酒田港に関するお問合せ事項

番号「１」「２」の問合せについて

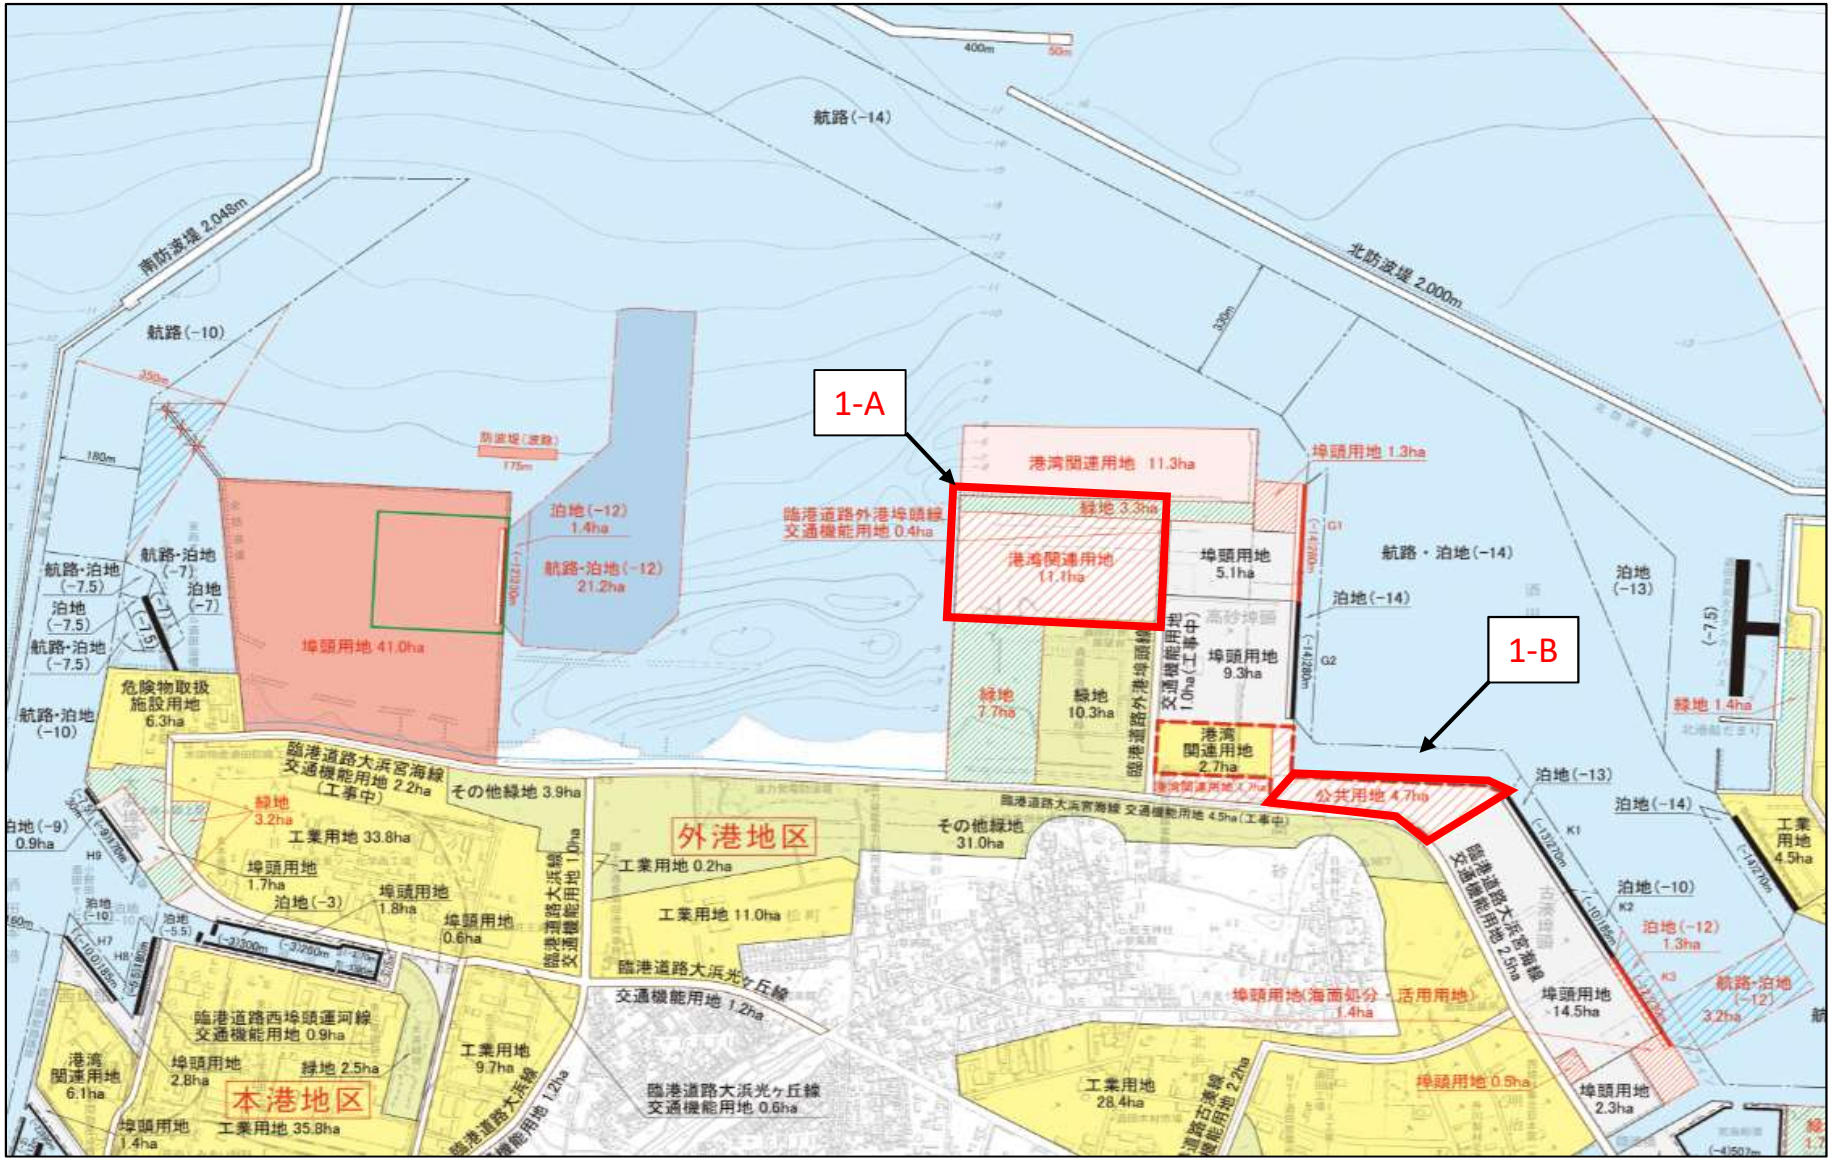
番号	受付日	事　項	内容詳細	整備局回答
1	2024/1/22	②利用可能エリア、周辺情報	洋上風力発電設備の建設において、資機材の仮置場として、別紙の１－A及び１－Bを利用することは可能でしょうか。	別紙の１－A及び１－Bは、引き続き国の港湾工事で利用する計画があり、洋上風力発電事業で利用することは出来ません。 「山形県が確保した緑囲みと一体的に利用できる用地」等のご利用をご検討ください。
2	2024/1/22	②利用可能エリア、周辺情報	別紙の１－A及び１－Bの構造・地耐力について開示請求により情報提供可能でしょうか。	行政文書開示請求により開示可能です。
3	2024/2/5	②利用可能エリア、周辺情報	「発電設備の設置工事等のために利用できる港湾管理者が確保した用地」に関して、以下利用条件につきご教示ください。 1. 利用可能期間 2. 整備計画（図面含む） 3. 地耐力 4. 縦横長さ 5. 貸付料の計算方法 6. 貸付方法 7. 現状復旧有無 8. 他港湾利用者との利用調整有無 9. 港湾管理者が確保した用地の外周の管理用通路の使用可否	【山形県の回答】 1. 令和10年4月1日からを予定しています。但し、利用可能時期が早まる可能性はあります。 2. 今後整備計画の図面を作成する予定です。 3. 現状の地耐力のデータはありません。事業者により調査していただくことになります。調査を行う場合は、山形県港湾事務所にお問合せください。 4. 別添図のとおりを予定しています。但し、今後外周の管理用通路等の設計によって若干の変更となる可能性があります。 5. 山形県港湾施設管理条例（以下条例）で規定するの野積場の使用料による予定です。計算方法は、条例別表の使用期間毎に計算したものを合算します。2年目以降は延長申請し、使用期間が30日を超える場合の使用料で計算します。 ＜算定例＞ 使用面積：100㎡ 使用期間：365日 最初の15日 … 2.37（円）×100（㎡）×15（日）＝3,555円 16日目から30日目 … 3.32（円）×100（㎡）×15（日）＝4,980円 31日目から365日目 … 4.28（円）×100（㎡）×335（日）＝143,380円 計　151,915円 6. 山形県港湾施設管理条例の第2章使用第1節通常使用による予定です。 7. 原型復旧が原則ですが、必要に応じて山形県港湾施設管理条例の第25条の規定により条件を付する場合があります。 8. 他の港湾利用者との利用調整はありません。 9. 港湾施設の管理用通路は、基本的には使用できません。
